**Conseil économique et social**

**Forum mondial de l'harmonisation
des Règlements concernant les véhicules****Groupe de travail de la sécurité passive****Cinquante-cinquième session**

Règlement n° 11 (Serrures et organes de fixation des portes)**Proposition de série 04 d'amendements****Communication de l'expert de l'Allemagne***

Modèle A

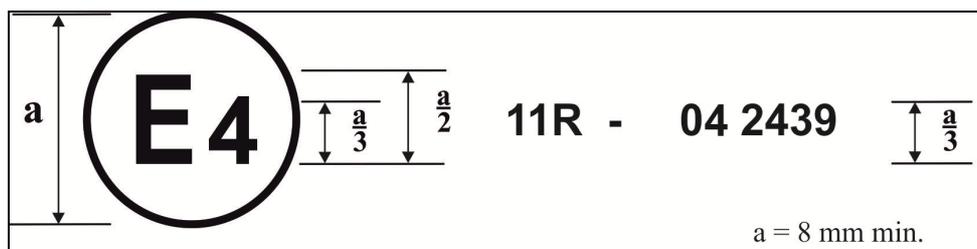
Annexe 2, modifier comme suit:

La marque d'homologation ci-dessus ... Règlement n°11, sous le numéro d'homologation 042439...

Modèle B

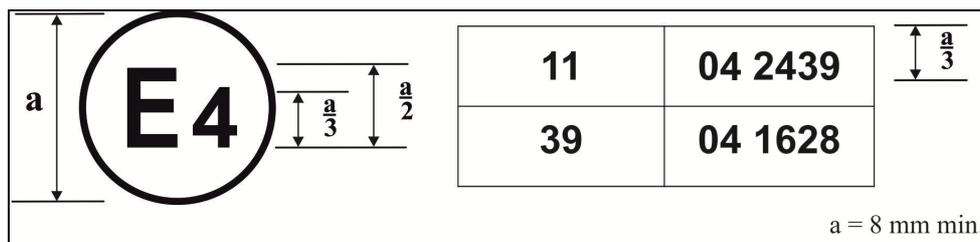
La marque d'homologation ci-dessus ... Règlement n° 11 tel qu'amendé par la série 04 d'amendements...».
